Aufstellung des Bebauungsplans "Photovoltaik-Freiflächenanlage - OT Wainsdorf und parallele Änderung des Flächennutzungsplans der Gemeinde Röderland", div. Flurstücke von Flur 2 der Gemarkung Wainsdorf "Die vordersten Lange Stücke" in Elbe-Elster, Röderland OT Wainsdorf

Beteiligung der Behörden und sonstigen Trägern öffentlicher Belange gem. BauGB

hier: erneute Vorab-Stellungnahme / Ergänzung zur Reg.-Nr. 134/2023 - Anschreiben vom 08.06.2023 / Leitungsauskunft

Modulbelegungsplan mit Bereich der Aussparung

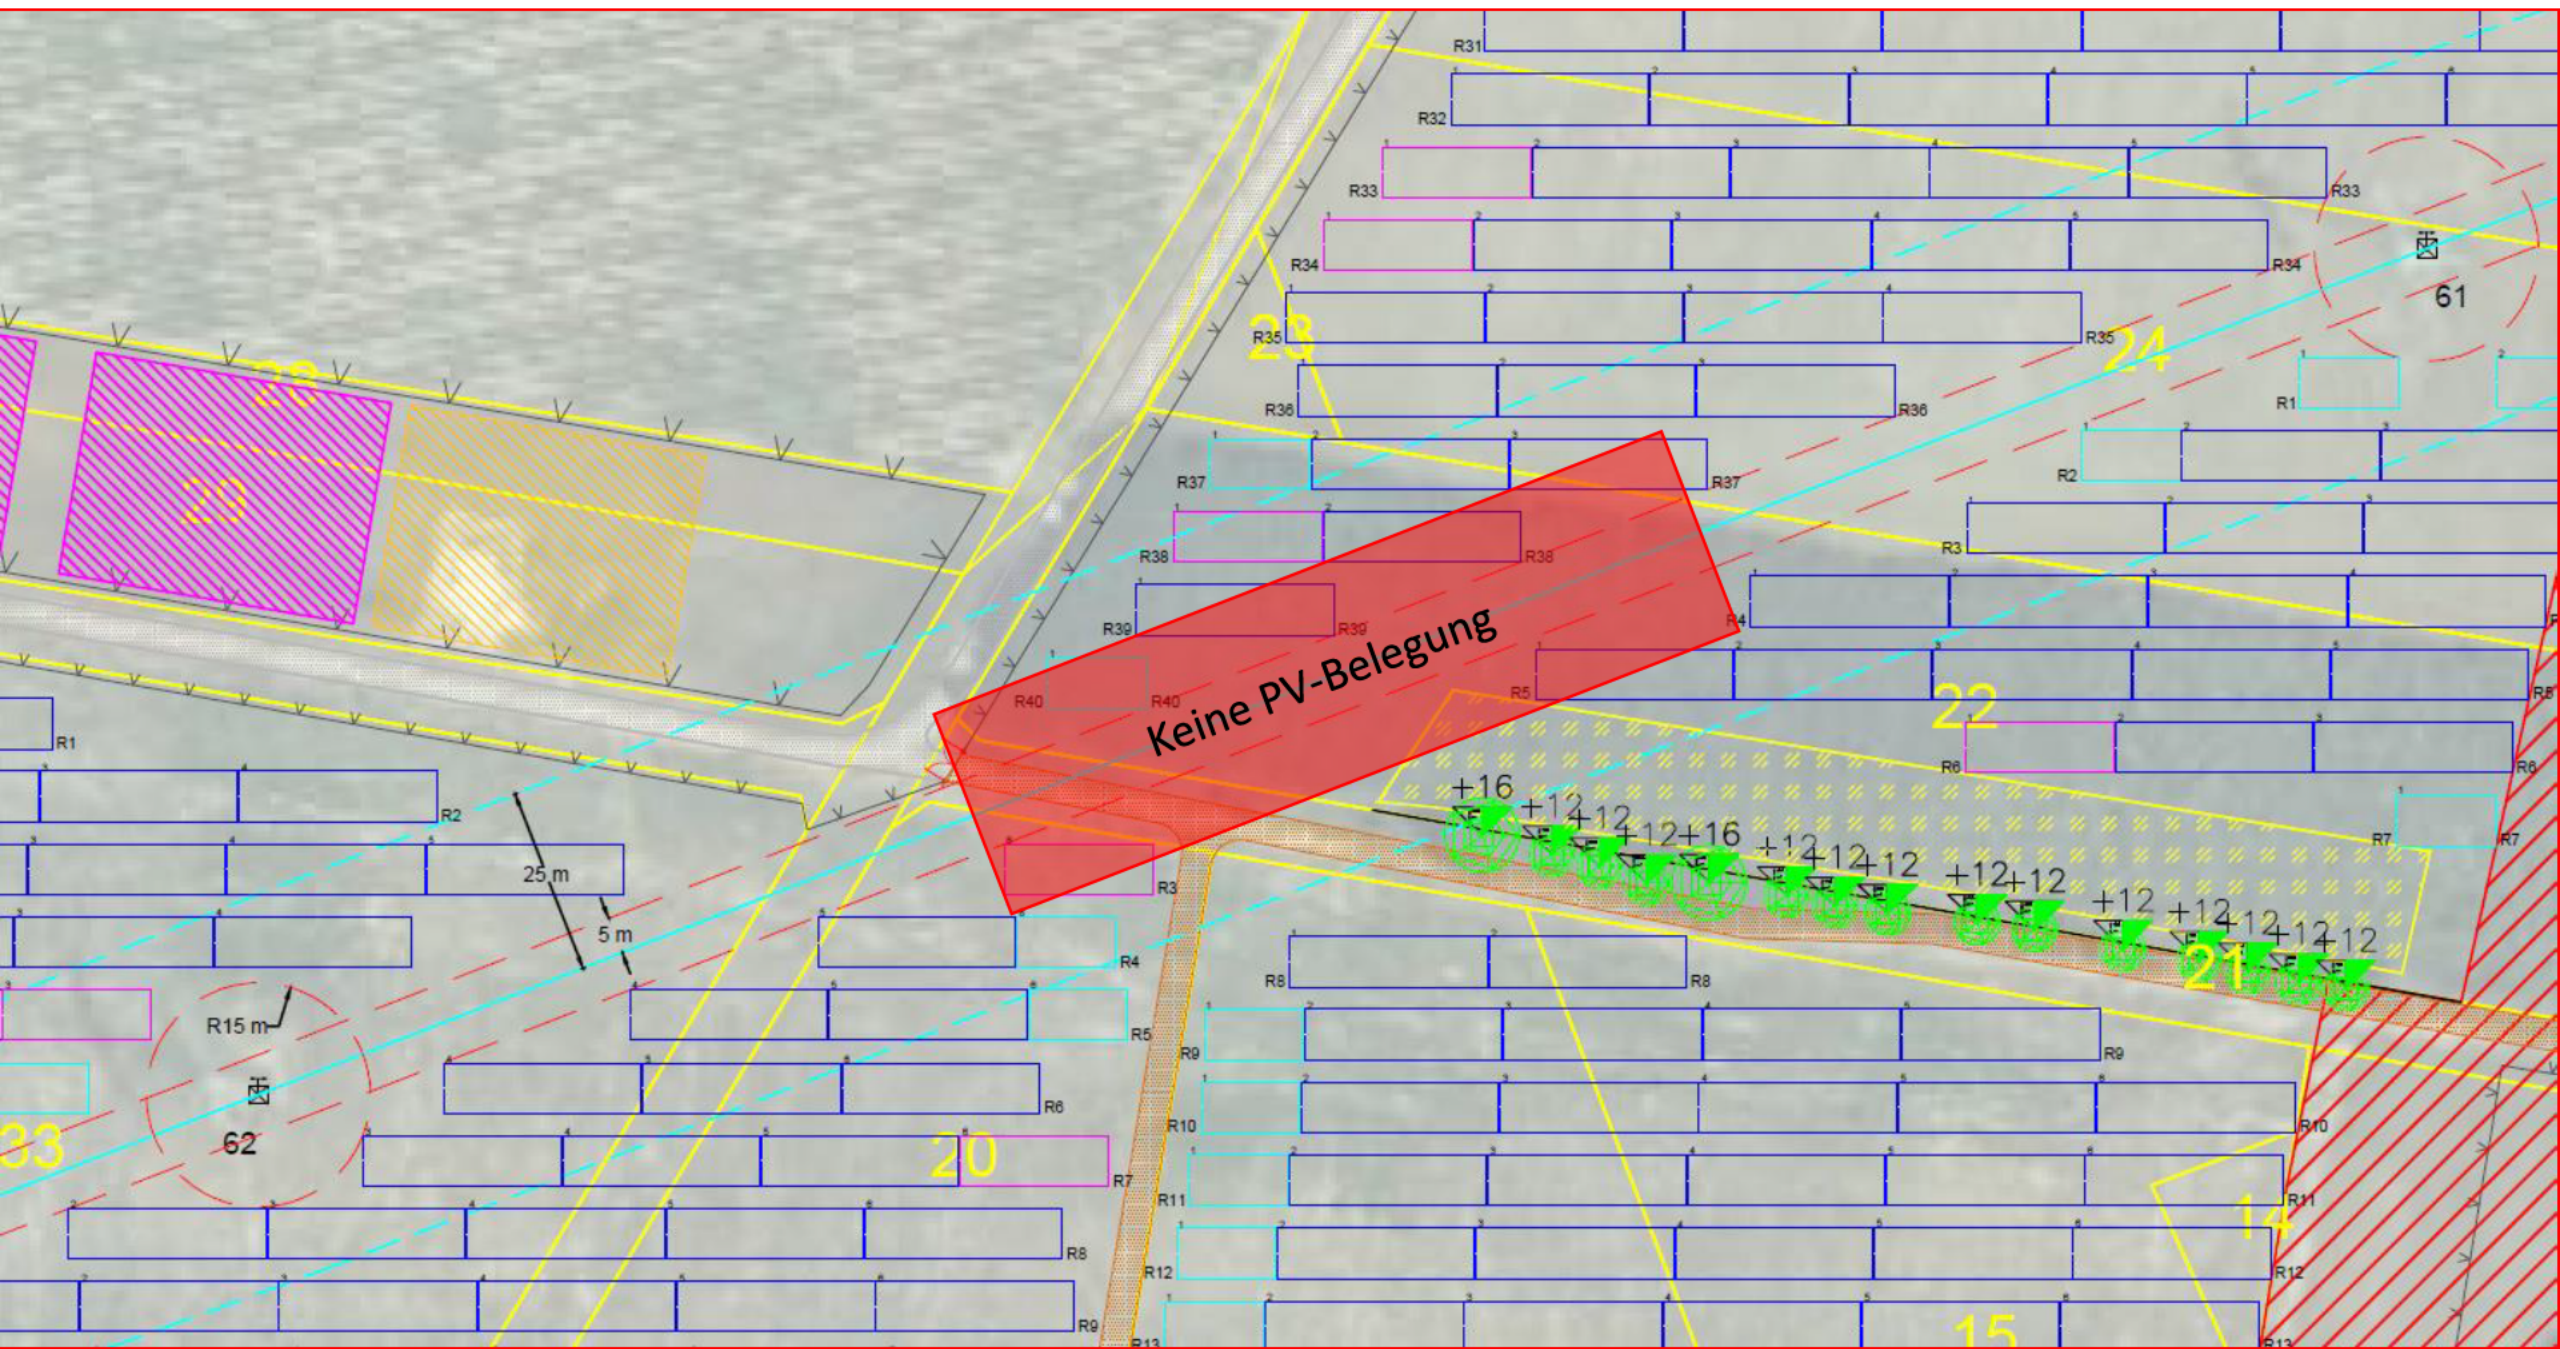
Nach erneuten internen Rücksprachen und Absprachen mit dem Planungsunternehmen können wir nun jedoch einer Unterbauung unserer 110-kV-Freileitung mit Solarmodulen zustimmen. Dennoch darf der Bereich zwischen den Masten 61 und 62 nicht bebaut werden. (siehe Anhang, rot markierter Bereich)
